RENOVATIE AMSTELDORP

SAMENVATTING VERSLAG CRK | 24.1 3-7-2024

dec 2024 | Renovatie Amsteldorp

Door KAW architecten
in opdracht van Ymere

2. KNELPUNTEN BINNENISOLATIE ^{24.1}

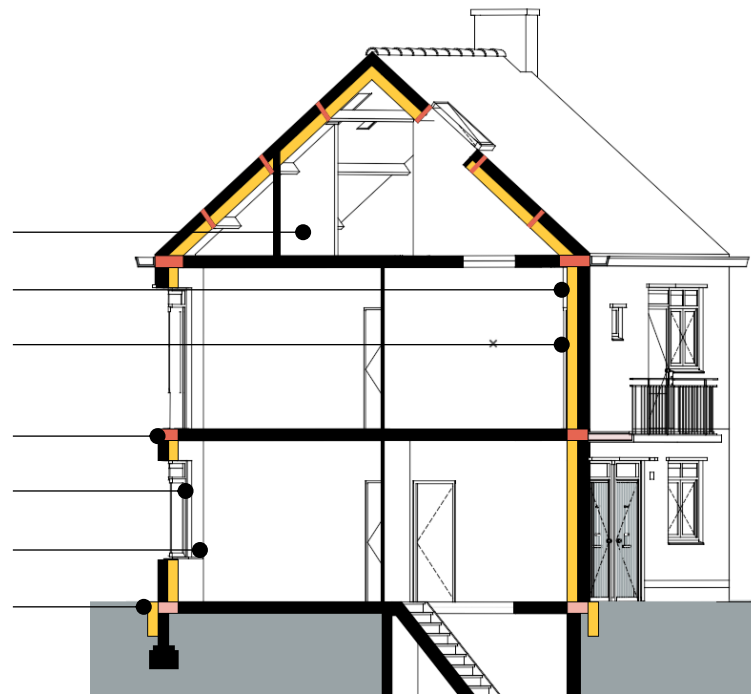
“De CRK is niet overtuigd dat verduurzamen alleen mogelijk is met isolatie aan de buitenzijde en vraagt een gedegen analyse van het energetisch probleem van verschillende woningtypes.”

schoorstenen vormen koudebrug

betonnen gordingen koudebrug

gemetseld knieschot: mangat maken

Water- en gasleidingen op voorgevel

deurkozijnen t.p.v. gevel vervangen

doorgestorte vloer vormt koudebrug

negges en bovendorpels koudebrug

radiatoren en leidingen verplaatsen

maaiveld aansluiting met overgang

3. ALTERNATIEVE ENERGIEVOORZIENING ²⁴¹

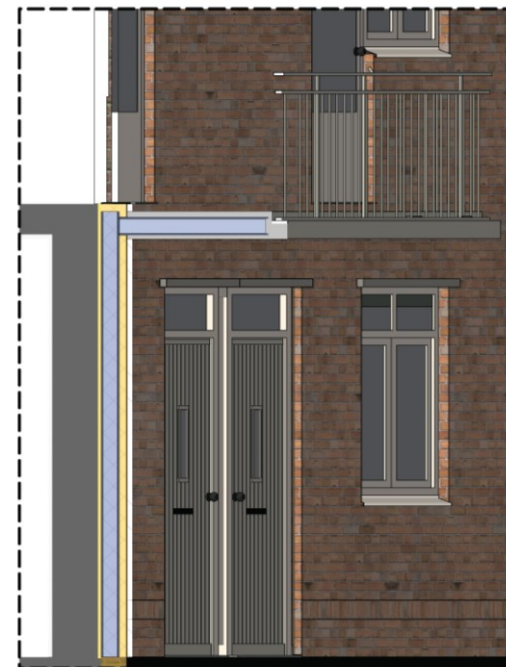
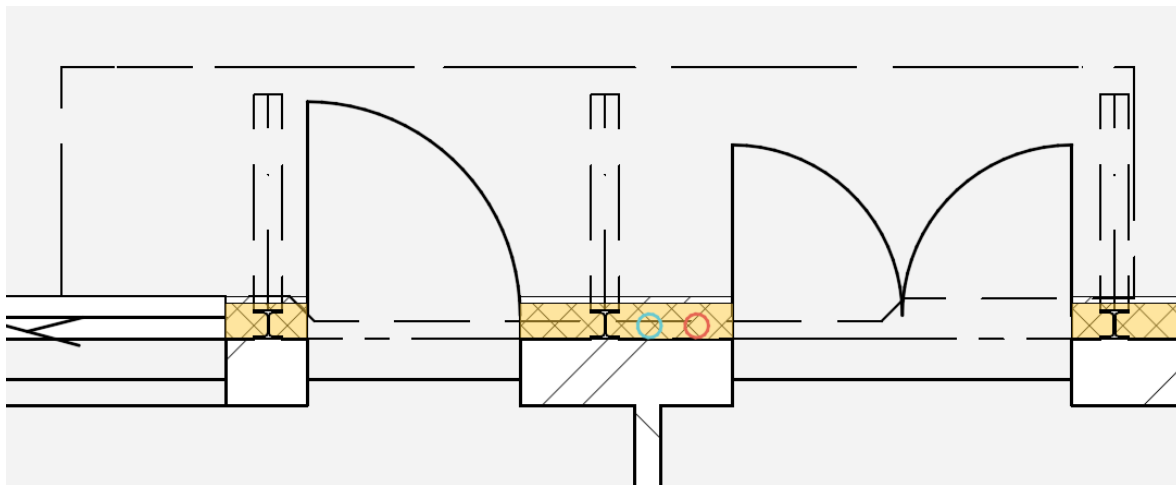
“De CRK vraagt naast stadswarmte rekening te houden met alternatieve energievoorziening”

WKO installaties, warmtepompen, en een hybride opzet zijn allen onderzocht. Bij alle deze installaties stuiten we op problemen met Liander: het elektra-net is niet geschikt en moet op grote schaal vervangen worden, ook voor een WKO installatie. Dat staat niet gepland, andere stadsdelen hebben voorrang en zijn wel ingepland. Voor Amsteldorp zal de vernieuwing van het elektranet langer dan 5 jaren duren. Dat levert voor ons teveel uitloop op de planning, de urgentie om te gaan te renoveren is te groot.

Door netcongestie is de maximale capaciteit van het net bereikt. Daarmee is er geen capaciteit voor verzwaring voor all-electric, PV, WKO, of warmtepompen.

Nadat in 2019 bleek dat de stadswarmte aanvoer vanaf de Bijlmer niet toereikend bleek, is voor Amsteldorp in 2022/2023 met Vattenfall planvorming gestart. Hiervoor bleken de kosten te hoog als gevolg van 3km tracé door een complex gebied. Eind 2023 is op verzoek van de gemeente Amsterdam planvorming met Firan gestart met warmte vanuit Middenmeer energie. Op dit moment worden scenario's verkend, waarvoor tijd nodig is ze uit te werken. Ymere en de gemeente trekken samen op met Rochdale. De haalbaarheid om voor het aardgasvrij maken van een groter stadsdeel is daarmee mede afhankelijk van Amsteldorp.

Als overbrugging zijn twee tijdelijk stations in de wijk Amsteldorp nodig voor tijdelijke warmtevoorziening. De haalbaarheid daarvan is laag want stuit op veel bezwaren. Daartoe worden de bestaande cv ketels operationeel gehouden als overbrugging. Er is afgesproken dat Middenmeer doorgaat met haar ontwikkelingen en we Amsteldorp "Transitie-ready" maken door invoerleidingen in het isolatiepakket op te nemen. De invoerleiding voor stadswarmte kunnen niet conform aanleg- en ontwerpeisen in het zicht of inpandig worden aangelegd door gebruik aan ruimte voor nodige techniek. Vandaar dat wij de invoer in het gevelpakket willen verwerken.

Na jarenlange planvorming is er een richting gekozen inclusief tijdelijke oplossing. We maken de schil geschikt en gereed voor invoer van stadswarmte d.m.v. leiding in het isolatiepakket op te nemen. Cv-ketels worden tijdelijk draaiende gehouden als overbrugging. De planvorming in samenspraak met de gemeente Amsterdam en Rochdale lopen. Zodra het net gereed is kan Amsteldorp worden aangesloten. Naar verwachting is dit over 5 tot 10 jaar.

4. HYBRIDE AANPAK

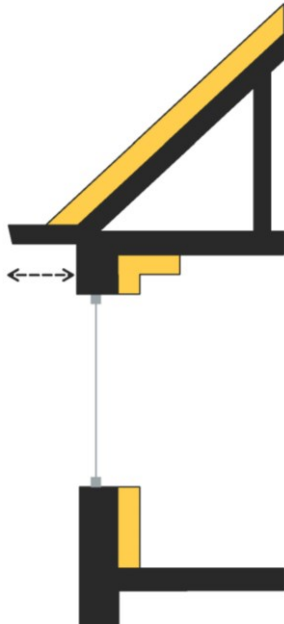
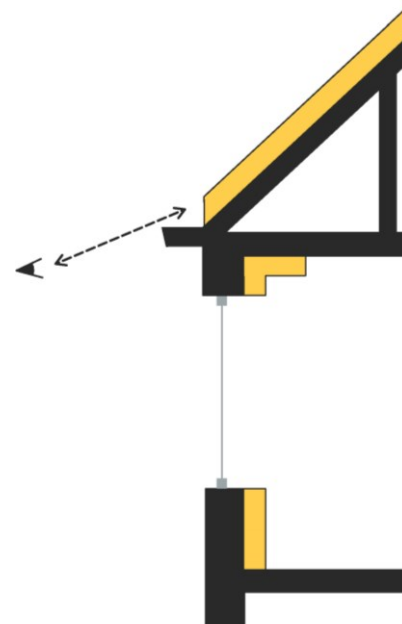
“De CRK vraagt nader technisch onderzoek aan de hand waarvan maatwerk oplossingen mogelijk zijn waarbij beeldkwaliteit behouden blijft. Ze is overtuigd dat een hybride aanpak van buitendaks i.c.m. binnenisolatie eenzelfde resultaat kan geven.”

Buitendaks isoleren i.c.m. voorzetwanden aan binnenzijde heeft verbrede goot of hoekpan als gevolg

Optie: Brede dakrand/goot-overstek

Optie: hoekpan in het zicht

5. BIOBASED BIJ BINNEN- EN BUITENISOLATIE ^{24.1}

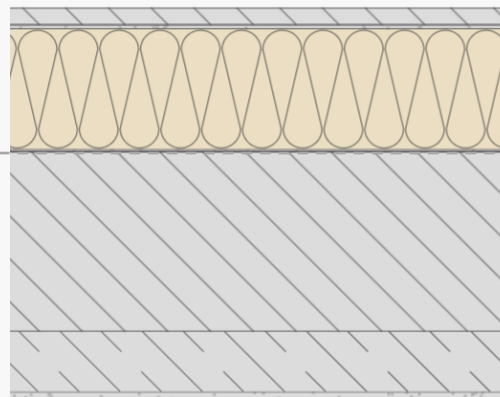
“De CRK vraag verduurzaming in breder perspectief te bekijken: milieu impact van materialen, CO2 van de renovatie, gezondheid en binnenklimaat, meenemen in afweging van de aanpak. Op basis hiervan is isoleren van binnen de meest duurzame optie. Het maakt biobased en circulair isolatiemateriaal mogelijk, beperkt materiaalgebruik en geeft een gezonder dampopen binnenklimaat.”

Zowel binnen- als buitengevelisolatie kan biobased en met netto CO2 opslag i.p.v. uitstoot

opwarmingscoëfficiënt: $-9,3 \text{ CO}_2 \text{ eq/m}^2$
-187 kg CO2 opname (tussenwoning type A)

opwarmingscoëfficiënt: $-7,4 \text{ CO}_2 \text{ eq/m}^2$
-178 kg CO2 opname (tussenwoning type A)
